ÚZEMNÍ PLÁN MĚSTA BRNA

Textová část Odůvodnění

Kapitola 18 Rozhodnutí o námitkách (včetně odůvodnění)

Svazek Nb37 *(s osobními údaji)*

1. ZMĚNA TYPU PLOCHY S ROZDÍLNÝM ZPŮSOBEM VYUŽITÍ NA SMÍŠENOU OBYTNOU – C

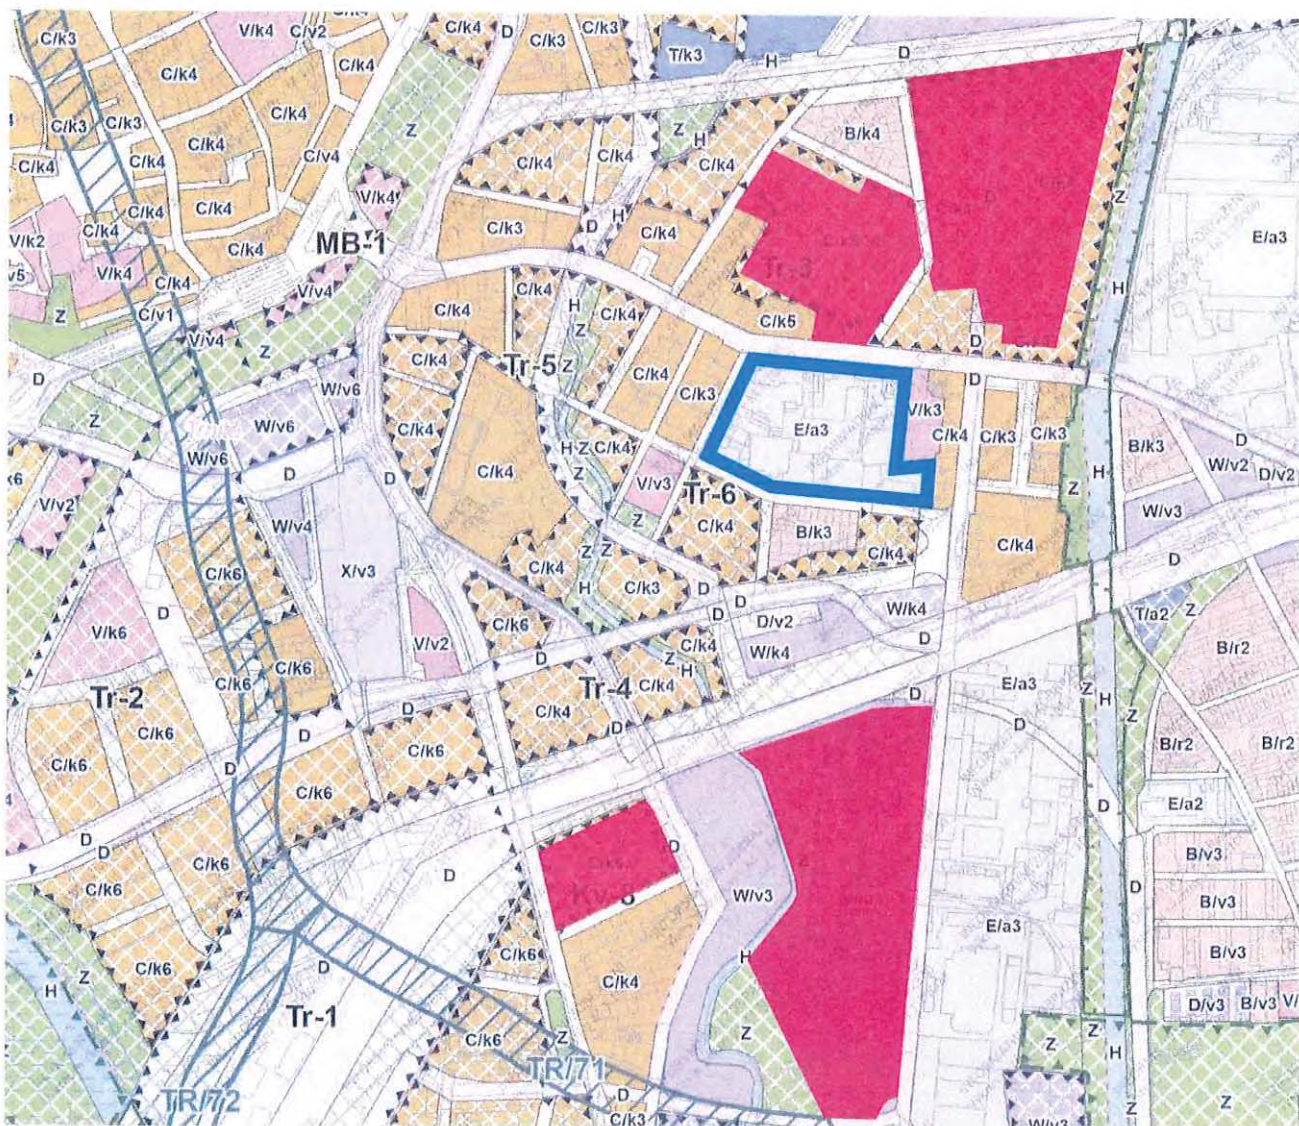
Jedná se o lokalitu v širším centru města, pro kterou je typická smíšená obytná struktura zástavby.

Změna na plochu smíšenou obytnou je v souladu s charakterem ploch navazujícího území i sousedící městské třídy.

2. ZMĚNA TYPU STRUKTURY ZÁSTAVBY NA KOMPAKTNÍ – k

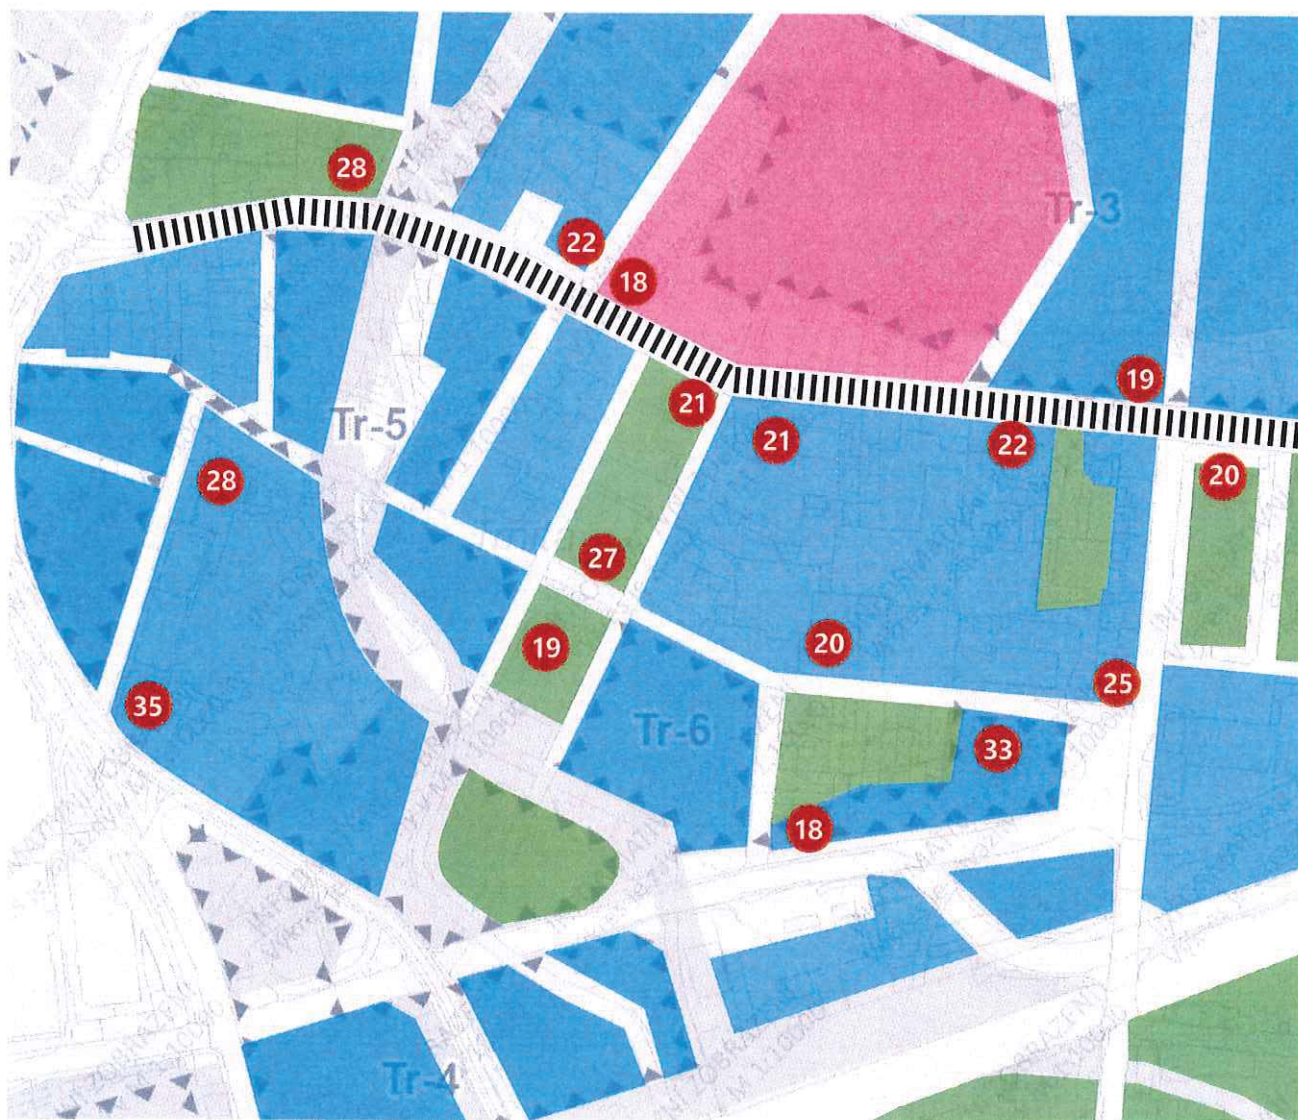
VOLNÁ / AREÁLOVÁ ZÁSTAVBA

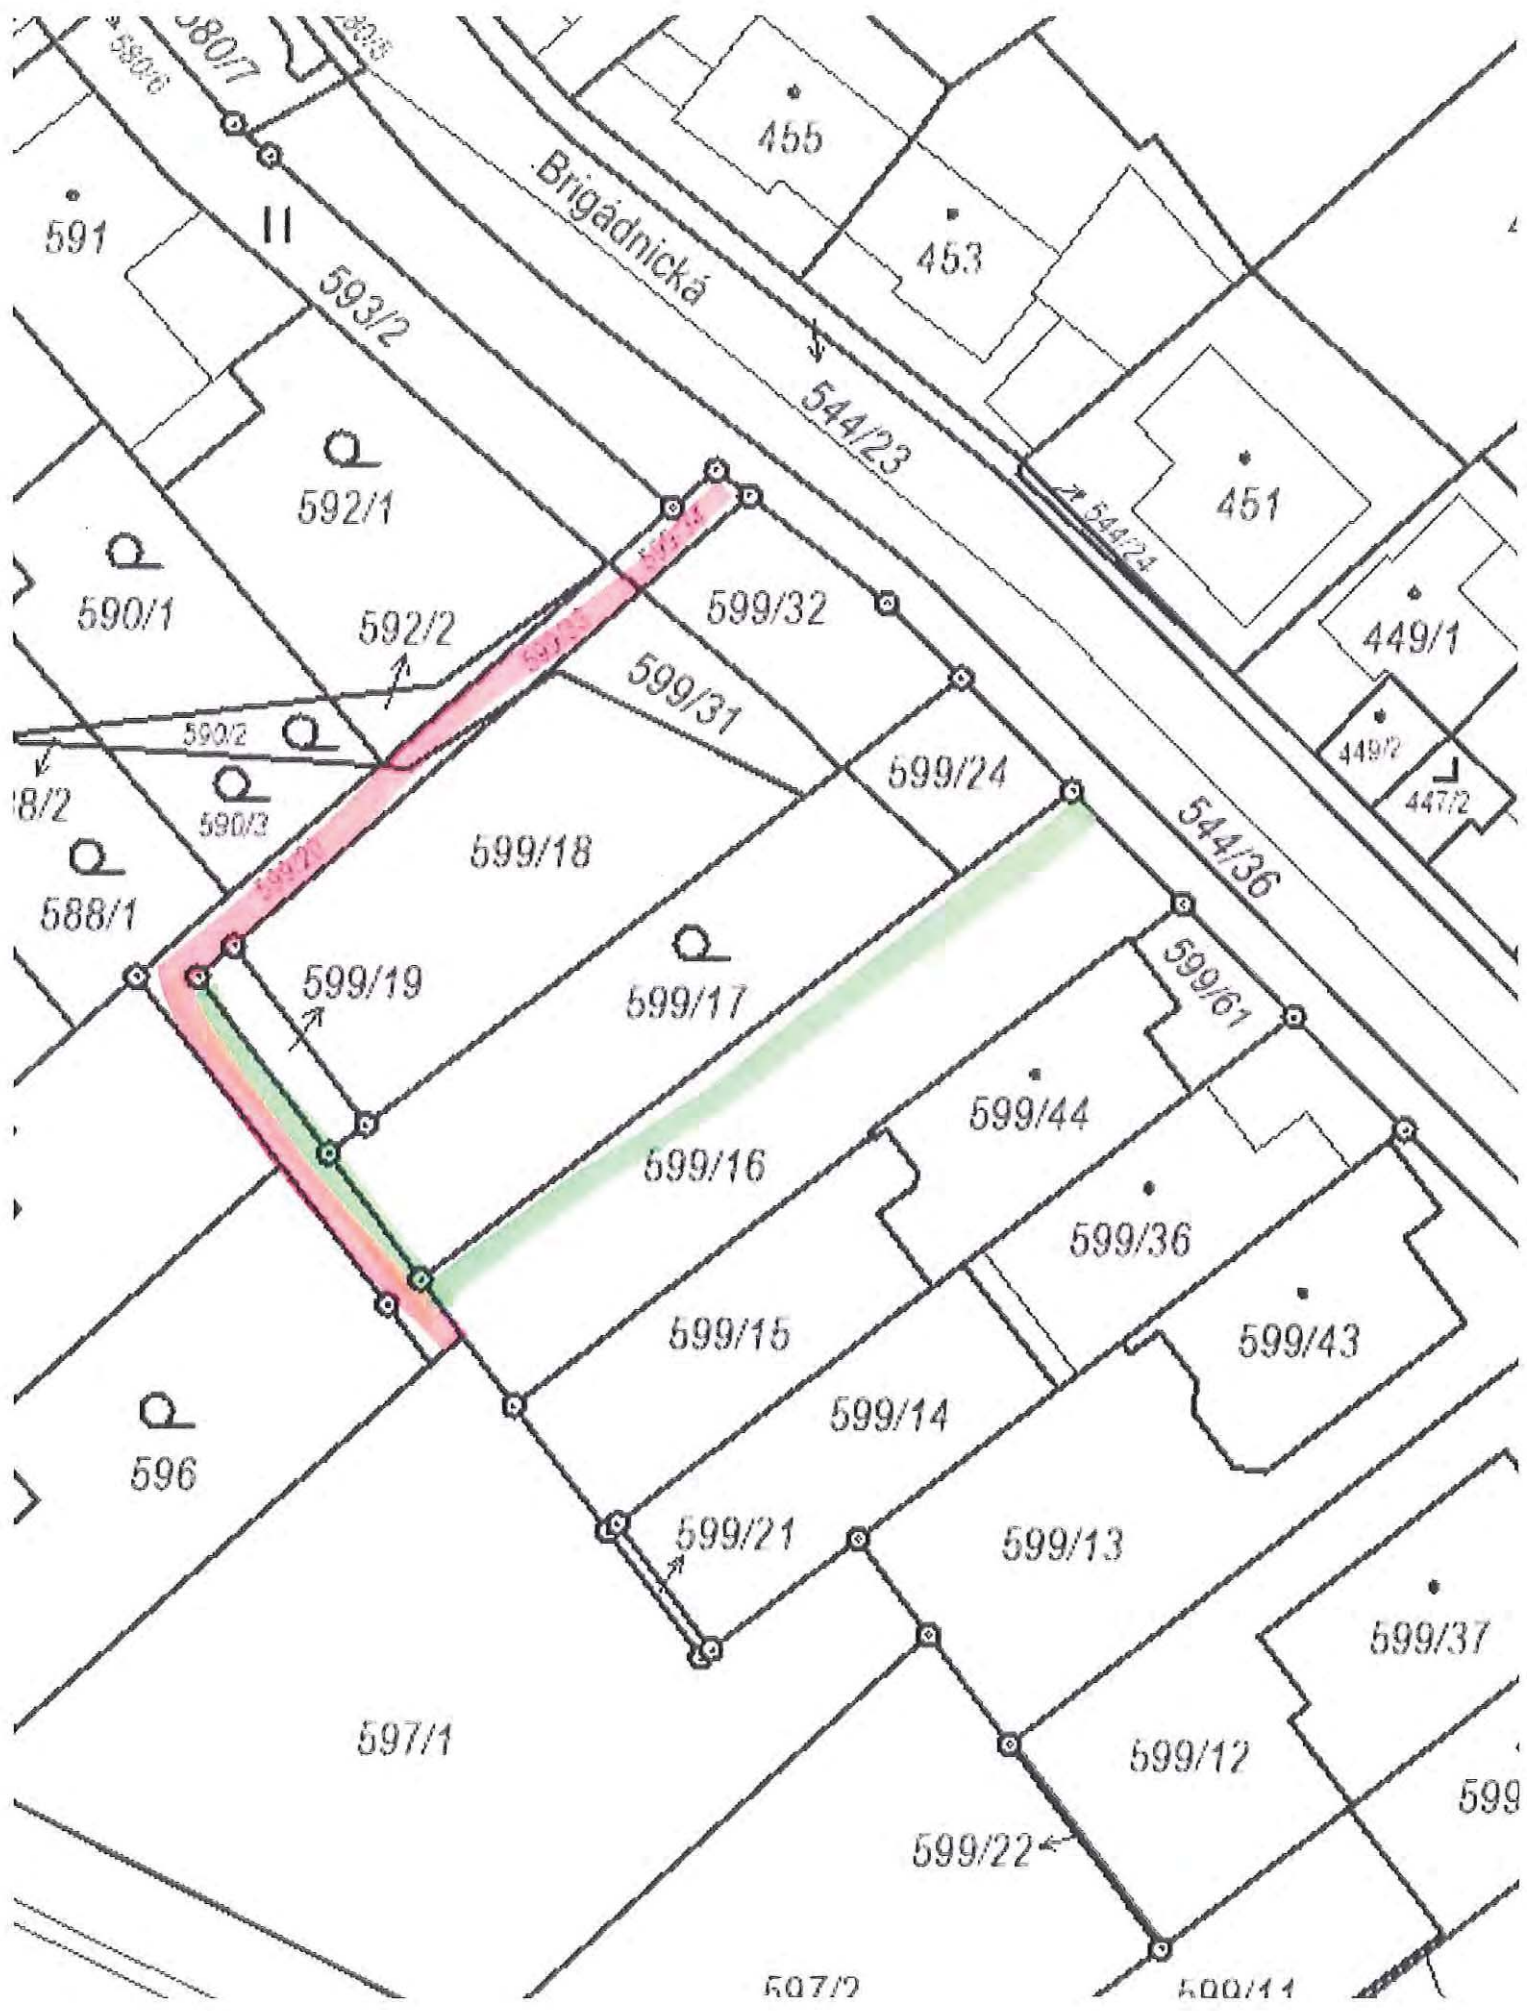
V navrhovaném územním plánu vzniká cesta na mém pozemku 599/33 v k.ú. Mokrá Hora, který nikdy v historii cestou nebyl. V současné době se tam žádná cesta nenachází a v dohledné době se tam žádná cesta neplánuje budovat.

Cesta k zadním pozemkům je potřebná, ale měla by vést spíše přes parcelu 599/16, jež jsou všechny pozemky ve vlastnictví obce a přístup je tam již dnes.
